PROJET DE CENTRALE PHOTOVOLTAÏQUE AU SOL A BOURS

RAPPORT DU COMMISSAIRE-ENQUÊTEUR

Florence Haye
Commissaire-
Enquêteur

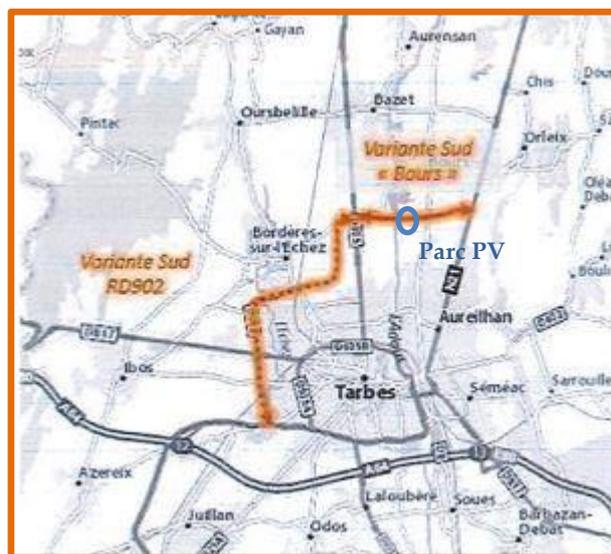
Dès 1984, les services de l'Etat (Direction Départementale de l'Équipement) ont initié des études de voies de contournement dites rocade Ouest et voie Nord pour l'irrigation des routes menant à Bordeaux (RD 935) et Auch (RN 21). Pour la partie Nord, ils ont comptabilisé les flux et dessiné plusieurs tracés d'une voie reliant le rond-point de la villa Corina sur la RD 935 à Bordères sur Echez à la RNI 21 entre Tarbes et Rabastens de Bigorre, à hauteur de la commune de Bours ou plus au Sud. Les études se sont prolongées et le conseil municipal de Bours s'est prononcé en 1995 en faveur d'une trajectoire croisant la pointe Sud de l'emprise du parc PV envisagé.

En 2017, le processus d'étude est relancé sous maîtrise d'ouvrage des services de la DREAL Occitanie (Etat) et les résultats de l'examen d'opportunité en phase 1 sont exposés au comité de pilotage ad hoc en juillet 2019. Les nouvelles démarches d'inventaire des flux et d'analyse des tracés, de leurs caractéristiques et contraintes font émerger trois hypothèses de trajectoires. Une seule demeure rivée au territoire de Bours selon l'axe Est Ouest et passe sur le site du parc PV projeté, en évitant les zones de danger du PPRT de Nexter au Sud (voir schéma ci-contre).

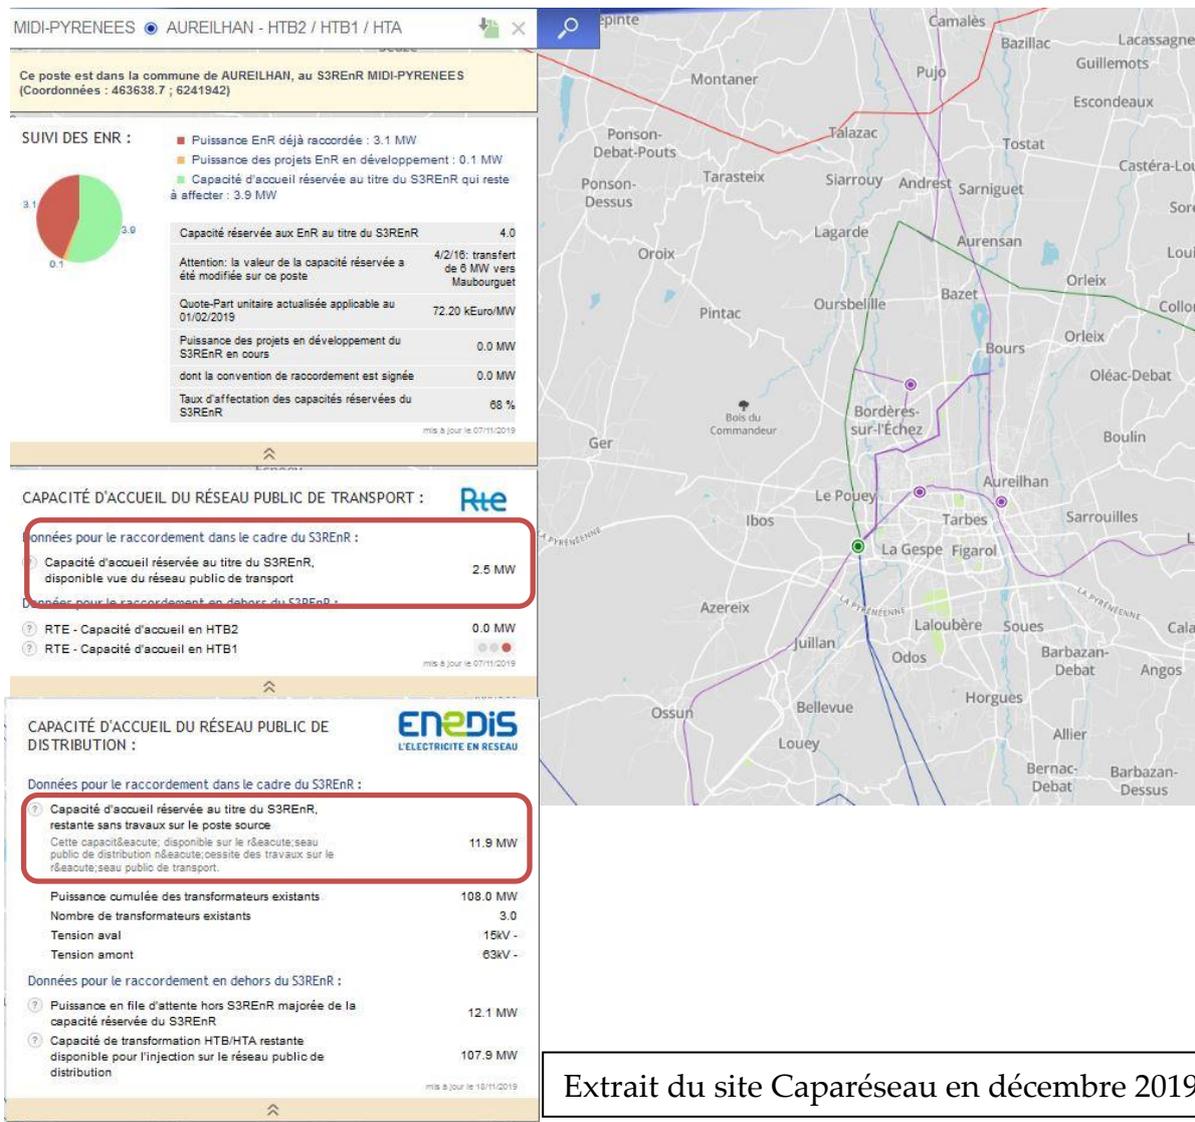
L'étude d'impact schématise une hypothèse de raccordement de l'installation PV via la création d'une ligne enterrée longeant le chemin des Gravettes puis la RD 8 avant d'être reliée au poste source d'Aureilhan à 4 km au Sud. Mis en œuvre par ENEDIS, gestionnaire du réseau de distribution à Bours et maître d'ouvrage de ces travaux, ce raccordement est pris en charge par le producteur d'EnR après validation de la Proposition Technique et Financière (PTF)

A ce jour, ce poste source d'Aureilhan dispose de capacités théoriques d'accueil d'énergie verte du réseau de transport géré par RTE de 2.5MW, soit un potentiel insuffisant par rapport à la puissance du parc PV de Bours de 4.69 MW.
